Stadt Reinbek, Bebauungsplan Nr. 113 "Stemwarde Siedlung — westlicher Teil"

**Abwägung der Stellungnahmen aus der frühzeitigen Behördenbeteiligung (§ 4 Abs. 1 BauGB)
und der frühzeitigen Öffentlichkeitsbeteiligung (§ 3 Abs. 1 BauGB)
gleichzeitig: nach Einschätzung der Gemeinde wesentliche bereits vorliegende
umweltbezogene Stellungnahmen gemäß § 3 Abs. 2 BauGB**

Stand: 23.01.2023

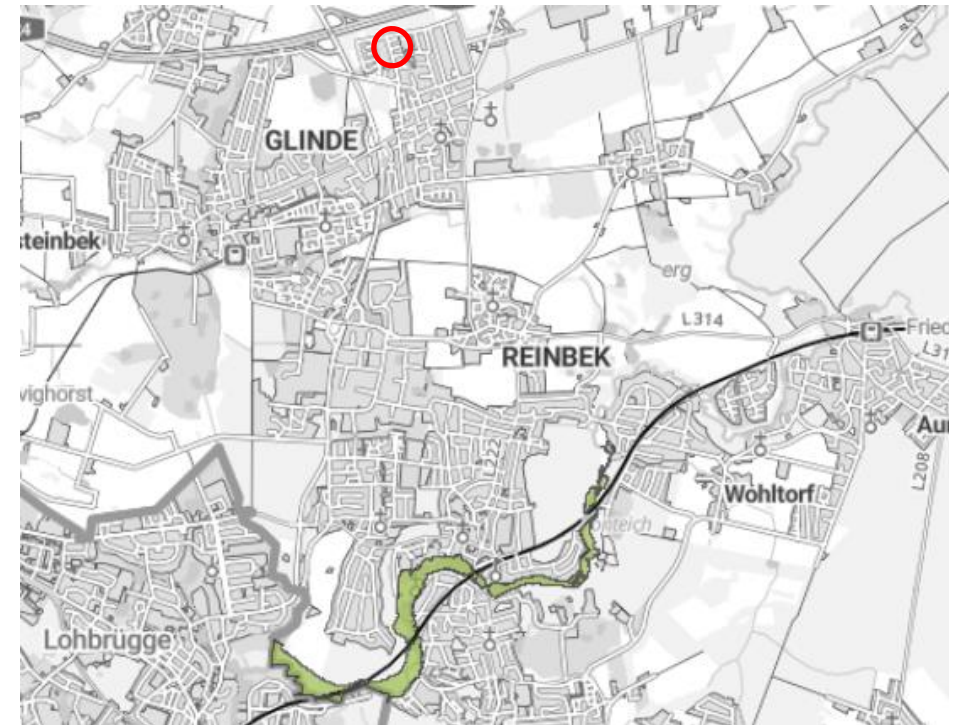
2. Des Weiteren bitten wir zu evaluieren, wie die Einordnung des Gebiets als „sturmflut-gefährdete Niederung“ sich für die Planung auswirkt,

Das Plangebiet liegt nicht in einer sturmflutgefährdeten Niederung (siehe beigefügten Ausschnitt aus dem Umweltportal Schleswig-Holstein, Plangebiet rot markiert).

Abbildung 5 Planungskonzept Grün, Elbberg, Stand Juli 2022, ohne Maßstab

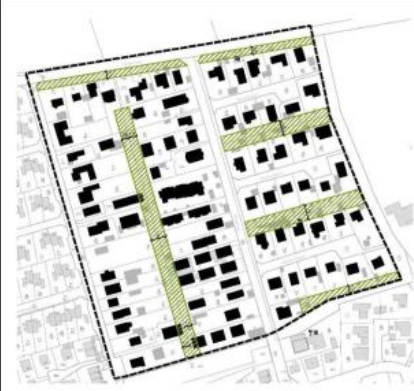
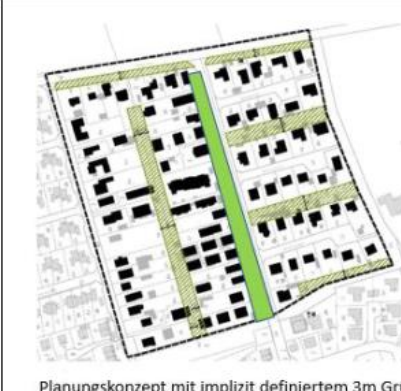
Angeblich sieht das Planungskonzept nur einen 7,5m breiten Grünstreifen auf der Grundstückrückseite vor.

Tatsächlich liegt implizit ein weiterer 3m breiter Grünstreifen auf der straßenseitigen Grundstücksgrenze.

Planungskonzept mit implizit definiertem 3m Grünstreifen straßenseitig.

Das Planungskonzept sieht eine Sicherung und Entwicklung von Grünstreifen, welche das Plangebiet durchziehen, vor. Ziel ist es, eine durchgrünte Wohnquartier mit ökologischer Vernetzungsfunktion zu erhalten bzw. zu schaffen. Dabei wird im Sinne der Gleichbehandlung nach Möglichkeit auf jedem Grundstück ein 7,5 m breiter Streifen vorgesehen.
